Syndicat Mixte
des Mobilités
de l'Aire Grenobloise

RÉALISATION D'UNE LIAISON MODES ACTIFS INTER-RIVES ENTRE LA BÂTIE (SAINT-ISMIER) ET LE VERSOUD

COMPTE-RENDU RÉUNION PUBLIQUE 18 JANVIER 2024 LE VERSOUD

▲ Les trois tracés envisagés

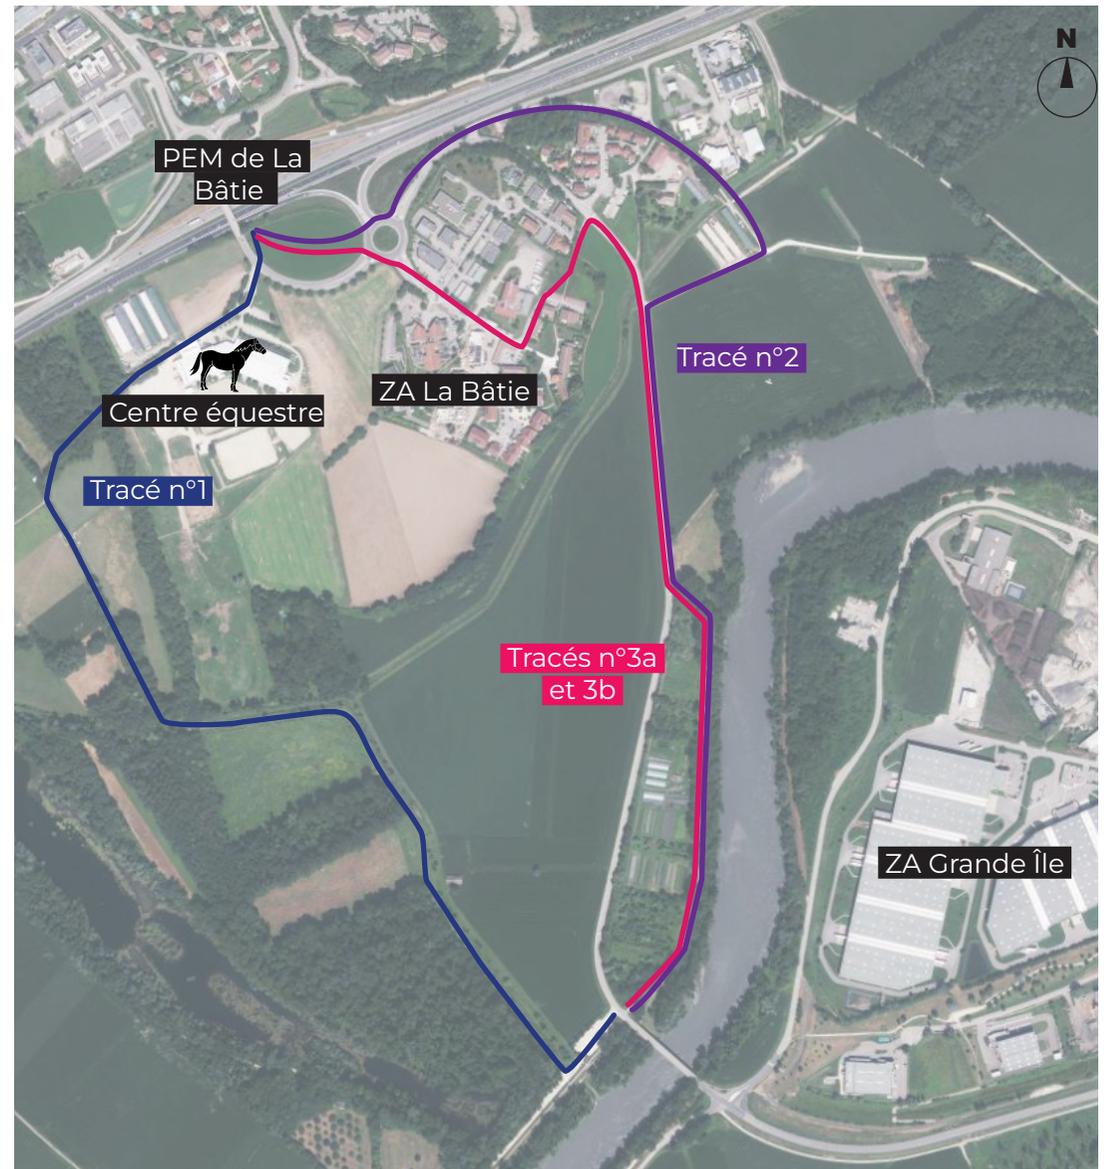
Pourquoi ne pas avoir choisi le tracé 1 ?

Quelques participant-e-s ont souligné que le tracé 1 est plus confortable pour les cyclistes que les autres tracés.

Une analyse multicritère a été menée pour choisir le tracé. Il en ressort que le tracé n°1 est un itinéraire plutôt orienté pour la promenade et le loisir et éloigné de l'urbanisation existante. Le SMMAG a pour vocation de développer toutes les mobilités notamment pour les trajets domicile/ travail.

Le tracé 1 est attractif sur le plan mais pose des questions majeures. En effet, il traverse une zone naturelle sensible ce qui oblige des études environnementales poussées, qui ralentiraient le projet pour un aboutissement incertain. De plus, ce tracé est exposé à une multiplicité d'usages. En effet, le chemin est emprunté régulièrement par les usagers du centre équestre, cet usage doit être pris en compte et rend impossible la mise en enrobé du chemin (d'autant plus dans une zone naturelle, dans un contexte de Zéro Artificialisation Nette). Il est également emprunté par de gros engins agricoles.

Les élus de Saint-Ismier, ont souhaité saisir l'opportunité d'un nouvel ouvrage pour sécuriser la traversée qui connecte les lotissements le Clos Mars à La Bâtie car elle pose aujourd'hui des problèmes de sécurité notamment pour les traversées scolaires des jeunes usagers.

C'est pour l'ensemble de ces raisons que le tracé 3b a été privilégié par rapport au tracé 1.

▼ Présentation des trois options de franchissement

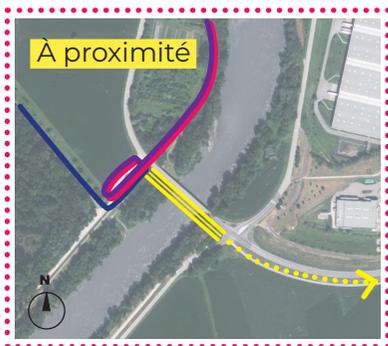
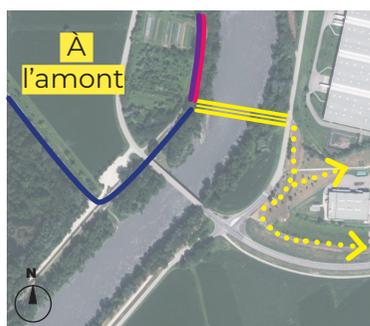
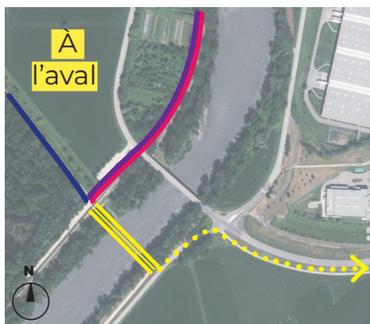
Pour le Syndicat Mixte des Bassins Hydrauliques de l'Isère (SYMBHI), quelles sont les conséquences si la passerelle est implantée en amont ou en aval du pont de l'Isère ?

La mise en place d'une passerelle sans pile a-t-elle un coût plus important qu'une passerelle avec piles ?

Pour tout nouvel ouvrage dans l'Isère, la démarche préalable est d'identifier un projet qui a le moindre impact hydraulique. Si les piles de la passerelle sont positionnées en amont, des études hydrauliques supplémentaires devront être menées. De plus, la structure des piles de la passerelle ne supporteraient pas l'accumulation d'embâcles, il faudrait alors élargir ces nouvelles piles et donc augmenter le coût de la passerelle.

Alors qu'en mettant les piles de la passerelle à proximité en aval du pont existant, le comportement hydraulique de l'Isère sera inchangé et les problèmes d'embâcle résolus, ses piles se plaçant dans le masque hydraulique des piles du pont routier existant. L'aval a également été choisi pour relier la piste cyclable existante du Versoud située route de l'Isère.

Des études plus poussées vont être menées pour essayer de réduire au minimum les piles de la passerelle (1 seule pile au lieu de 2) pour ainsi avoir un impact moindre sur l'Isère.

L'idéal serait de faire une passerelle sans pile, mais cela a un coût très important pour le projet. Ce projet n'est pas le seul sur le territoire, il faut proposer des projets qui soient qualitatifs mais aussi finançables par le SMMAG.

Aujourd'hui la passerelle représente $\frac{3}{4}$ du budget travaux du projet.

▲ Les points du tracé soulevés par les participants

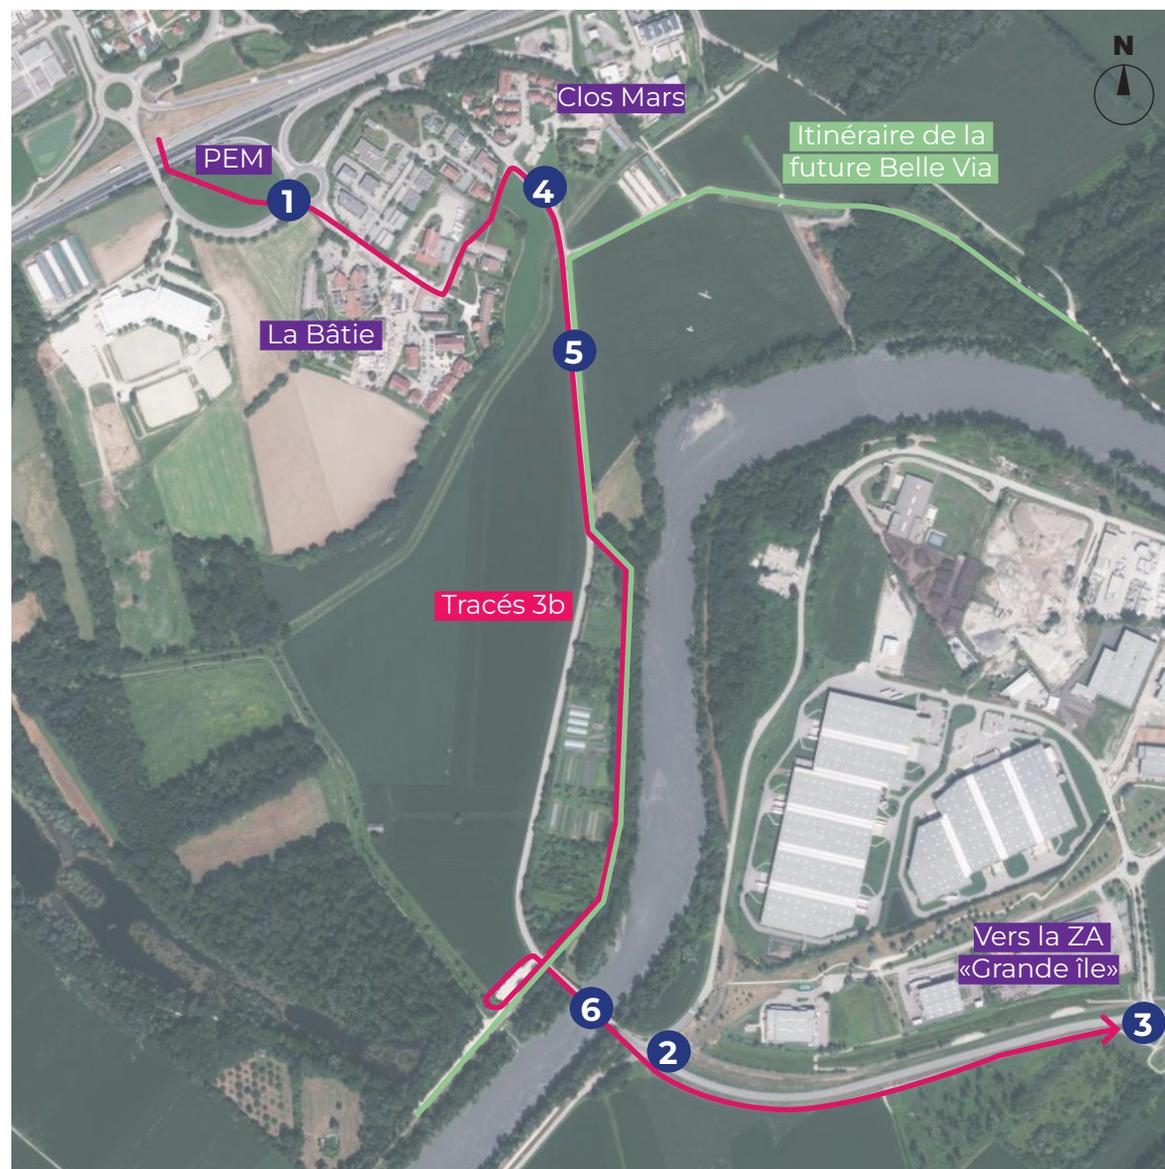
Lors de la réunion publique, plusieurs points noirs ont été partagés sur le tracé privilégié notamment la traversée du rond-point de la Bâtie situé à proximité de l'A41 [1], la sortie du Pont de l'Isère [2] ainsi que le rond-point de la zone d'activité « Grande Île » [3]. Un souhait de sécuriser davantage ces deux derniers points noirs de traversées a été soulevé par la majorité des participants.

Plusieurs points positifs ont été soulignés par les participants comme la création du passage inférieur sous la route départementale route de Lancey entre les deux lotissements (Clos Mars et la Bâtie) [4], l'itinéraire sécurisé le long de la route Départementale [5] et la création de la passerelle modes actifs [6].
